**Objet : Plan d'agrandissement corrigé - Demande de modification du certificat d'autorisation global (V/Réf. : 3214-14-042) – Agrandissement de la carrière C-02 – Mine Éléonore**

**MINE ÉLÉONORE**  
**PLAN GÉNÉRALE**  
**LIMITE D'EXPANSION POUR DEMANDE DE C.A. À LA CARRIÈRE C02**

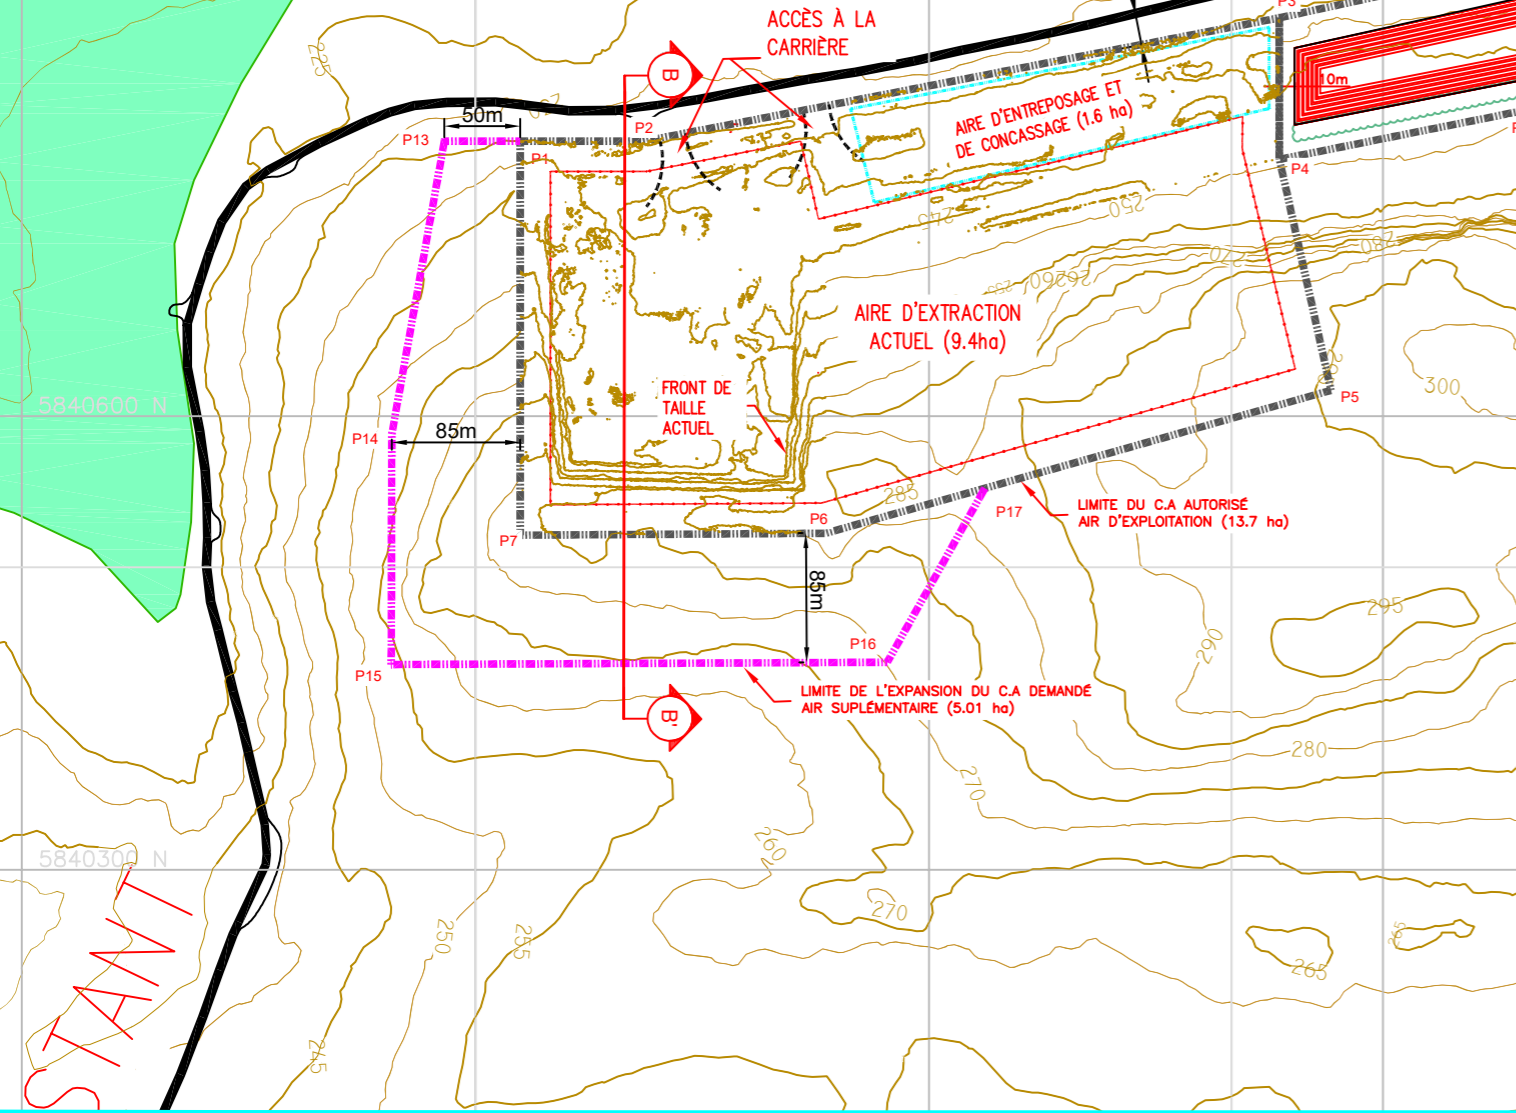
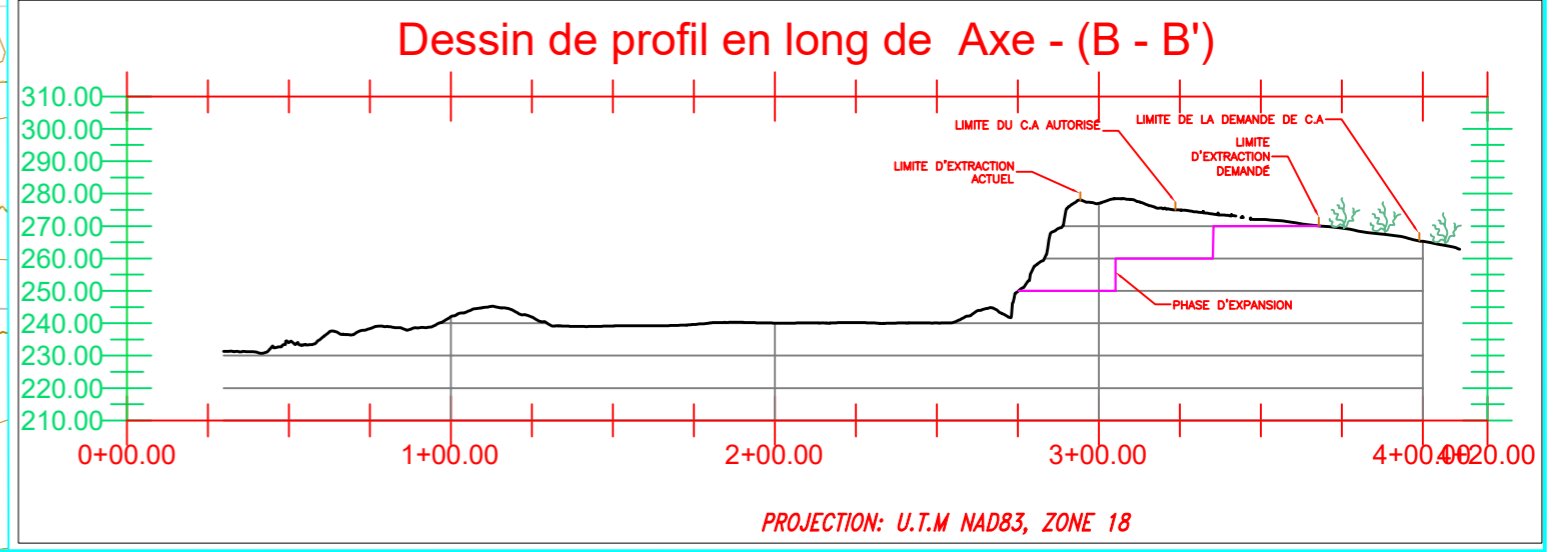
Une erreur s'est insérée dans les coordonnées des limites demandées pour expansion du plan joint à la demande déposée, pour le projet mentionné en objet. Notez que la synthèse des changements apportés à l'exploitation de la carrière C-02 présentée au tableau 1 de la demande sont conformes. Le plan général corrigé de l'agrandissement est présenté en pièce jointe.

LIMITE DEMANDE POUR EXPANSION		
# POINT	EST(X)UTM	NORD(Y)UTM
P13	429 479	5 840 783
P14	429 445	5 840 588
P15	429 444	5 840 436
P16	429 772	5 840 437
P17	429 837	5 840 552
